Raport ze spotkań konsultacyjnych

w zakresie wymogów ogólnego stosowania dla
modułów wytwarzania energii wynikających z zapisów
Rozporządzenia Komisji (UE) 2016/631 z dnia
14 kwietnia 2016 r. ustanawiającego kodeks sieci
dotyczący wymogów w zakresie przyłączania
jednostek wytwórczych do sieci

PSE S.A.

Konstancin-Jeziorna, dn. 2018-04-17

Artykuł	Uwaga
13.2.b - odstawianie PGM typu A zamiast LFSM-O	Niekoniecznie. Opcja a) jest lepsza.

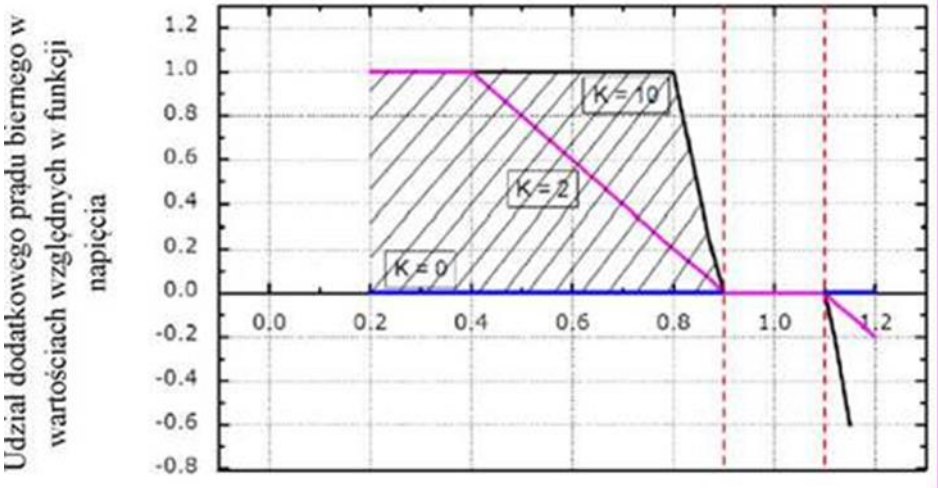
Artykuł	Uwaga
14.3.b - FRT dla zwarcń niesymetrycznych	<p>Dla napięcia w punkcie przyłączenia (międzyfazowego lub faza-ziemia) mniejszego od $0,2 U_n$, powinna umożliwiać blokowanie urządzeń elektronicznych (nie pozwolić na wymianę prądów z siecią energetyczną). Przedstawione to jest na następującym rysunku:</p>

Uwaga częściowo zasadna. Uwaga nie mająca zastosowania do zapisów Art.14.3.b, choć częściowo zasadna w odniesieniu do Art.20.2.b. Charakterystyka FRT jest określona dla punktu przyłączenia, natomiast przywołana w uwadze charakterystyka generacji prądu biernego podczas zapadu napięcia jest charakterystyką określoną dla zacisków podstawowej instalacji wytwórczej (definicja w RfG). Stąd też, przy napięciu $0,2 U_n$ w punkcie przyłączenia, wartość napięcia na zaciskach podstawowej instalacji wytwórczej będzie większa z powodu generacji prądu o charakterze biernym. W implementacji krajowej RfG zachowanie podstawowej instalacji wytwórczej przy napięciach poniżej $0,2 U_n$ na jej zaciskach zostało zmodyfikowane w Art. 20.2.b poprzez wprowadzenie zapisu: *Przy zwarciach skutkujących zapadem napięcia poniżej $0,2 U_n$ na zaciskach podstawowej jednostki wytwórczej dopuszcza się brak generacji dodatkowego prądu biernego.*
